**INFORME DE VISITA DE CONTROL
N° 010-2025-OCI/3472-SVC**

**“EJECUCIÓN DE LA IOARR: “REPARACIÓN DE RED DE
ALCANTARILLADO; EN EL(LA) EPSEL S.A. DISTRITO DE
ILLIMO, PROVINCIA LAMBAYEQUE, DEPARTAMENTO
LAMBAYEQUE”, CUI 2594941”**

**PERÍODO DE EVALUACIÓN:
DEL 22 AL 31 DE JULIO DE 2025**

Imagen n.º 9

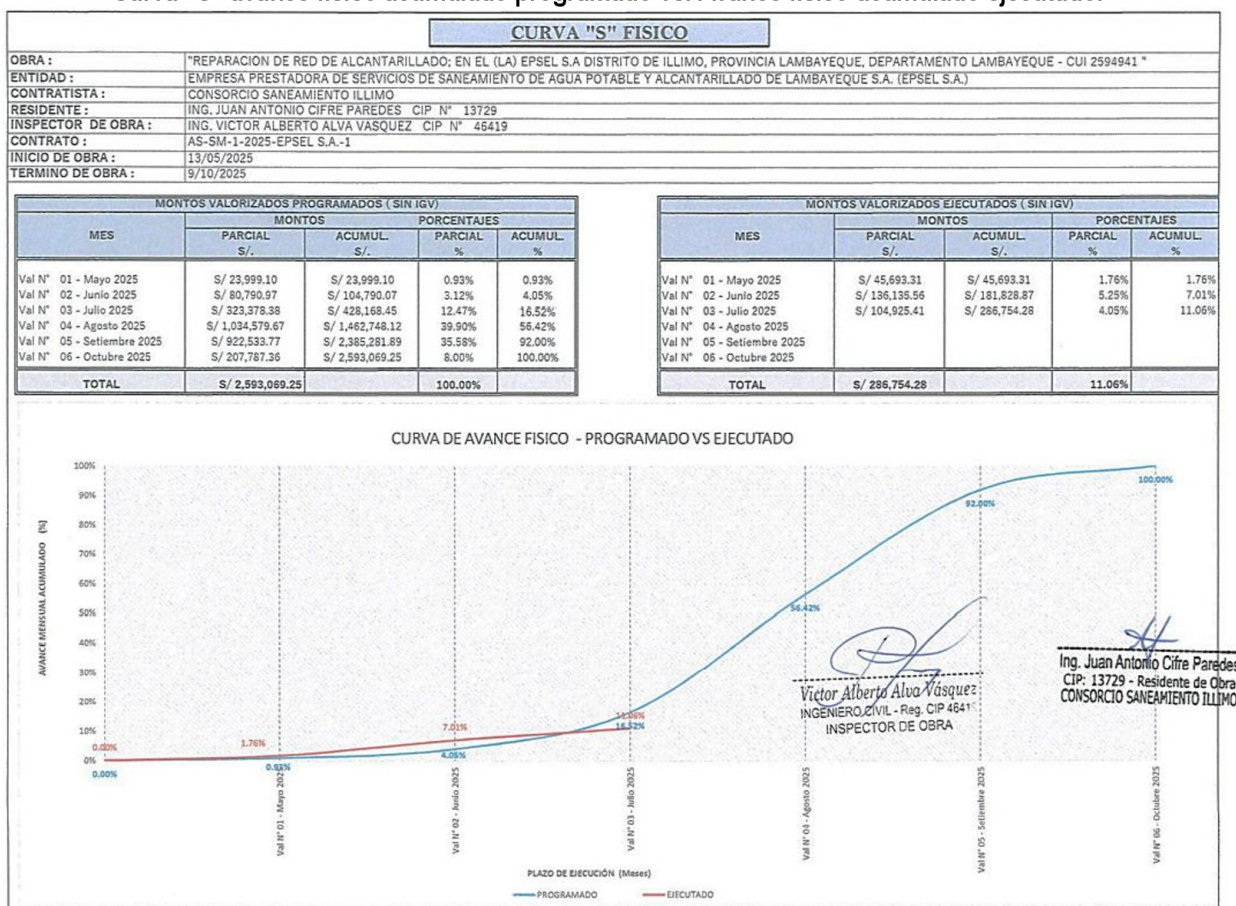
Curva “S” avance físico acumulado programado vs. Avance físico acumulado ejecutado.

Sobre el particular, el retraso acumulado hasta el mes de julio asciende al 66.95 %, lo que evidencia un retraso injustificado en el avance de la ejecución de la obra, el cual no se encuentra respaldado en causas objetivas ni documentadas conforme señala el contrato. Esta situación denota un incumplimiento del cronograma de ejecución pactado, afectando la planificación y eficiencia del proyecto. Como consecuencia directa, este incumplimiento viene afectando la oportunidad de la intervención pública en el área de influencia, generando perjuicio a la población beneficiaria que ve postergada la atención de sus necesidades.
